Al responder cite:
CTO883-437-26

REFERENCIA: Contrato de Consultoría No. ICCU-785-2025 Cuyo Objeto Es **“**“Realizar los Estudios y Diseños de las Vías: 1. Vía desde el Casco Urbano de Cáqueza hasta el Casco Urbano de Fosca, 2. Vía desde El Sector Ramal Gama (Gachetá) al Casco Urbano Gama, 3. Vía desde el Casco Urbano de Une al Sector Caraza, 4. Vía desde el Casco Urbano de Silvania al Casco Urbano de Tibacuy, 5. Vía desde el Casco Urbano de San Cayetano conduce al Casco Urbano del Municipio de Cogua, Sector El Mortiño, 6. Vía del Anillo Vial en el Municipio de Útica, 7. Vía que Conecta La Glorieta de Cartagenita hasta el Sector de Santa Marta”.

ASUNTO: Respuesta al comunicado CGPM-615-2026 Entrega Vol. II Diseño Geométrico para el Tramo Vial No. 2. Vía desde El Sector Ramal Gama (Gachetá) al Casco Urbano Gama.

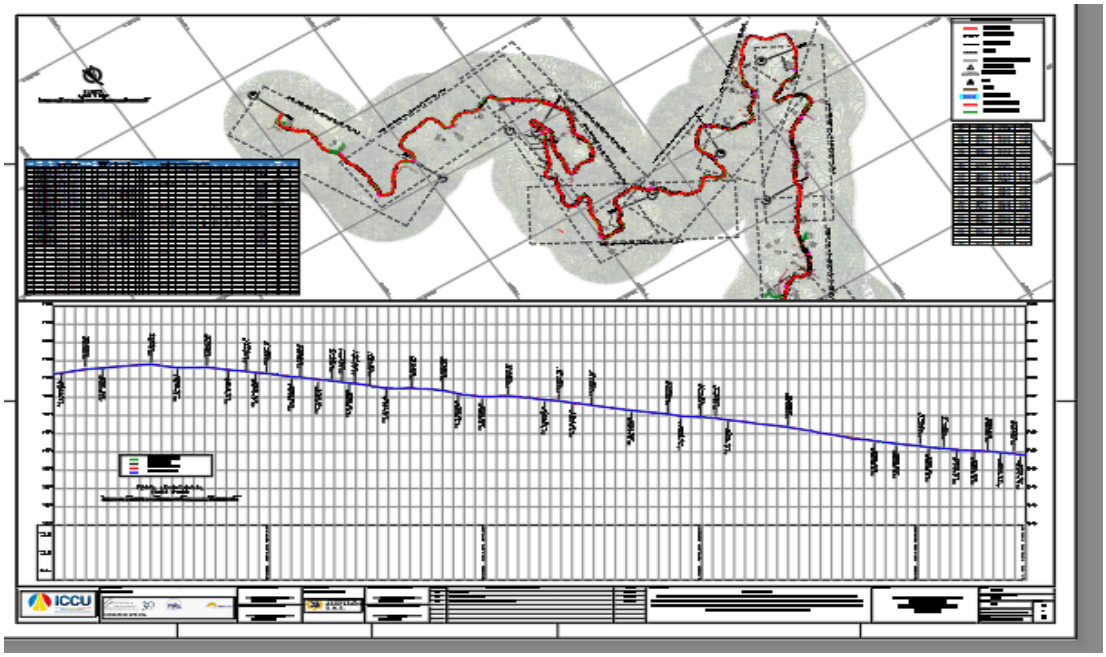
El alineamiento horizontal y vertical fue ajustado de acuerdo a los requerimientos establecidos en el anexo técnico, esto con la finalidad de no tener tanta incidencia predial, se evidencia en el informe las notas solicitadas por la interventoría y cada una de las aclaraciones donde no se pudo cumplir con el manual de diseño geométrico INVIAS -2008, la sección transversal existente se dejó en gran parte igual, se requería una calzada de 6m de ancho con berma cunetas de 0.50m de ambos lados y se ajustó a una calzada de 6m de ancho y cunetas de un lado y una zona de protección de 0.50m del otro lado.

a. Plano General o plano reducido

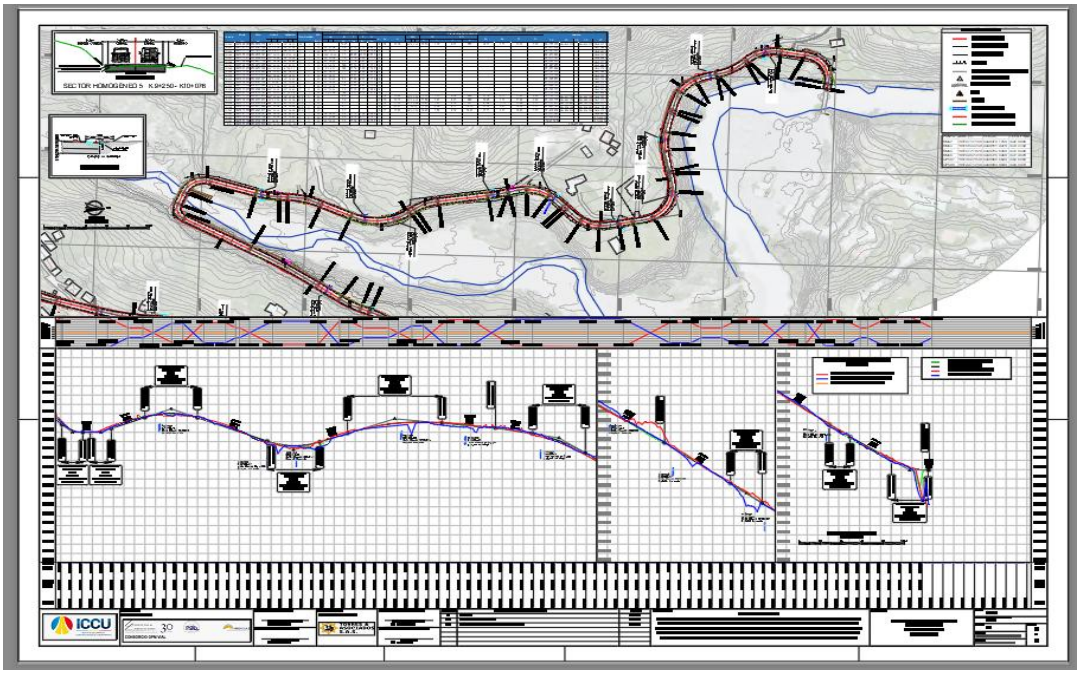
Se evidencian los planos generales, planta y el perfil en formato DWG, y están ajustados a los requerimientos.

4.4. PLANO DE SECCIONES TRANSVERSALES

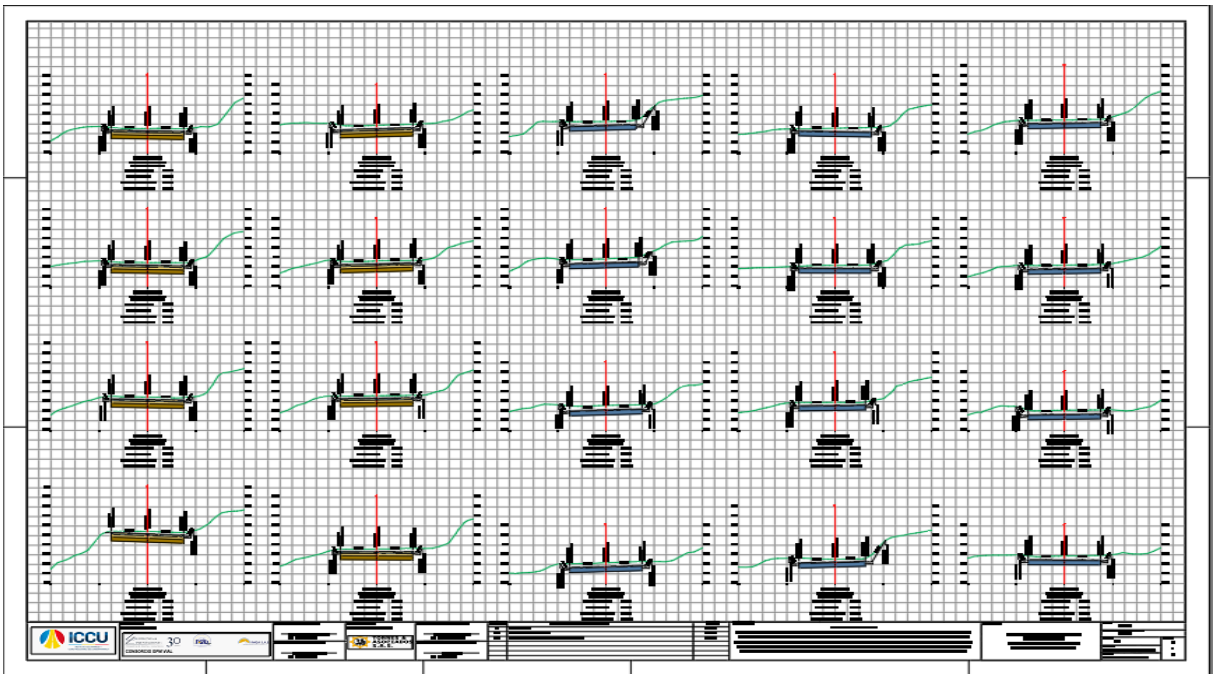
Los planos de las secciones transversales, están ajustados a lo establecido en el informe de diseño geométrico ajustado en cada uno de los tramos al ancho requerido.
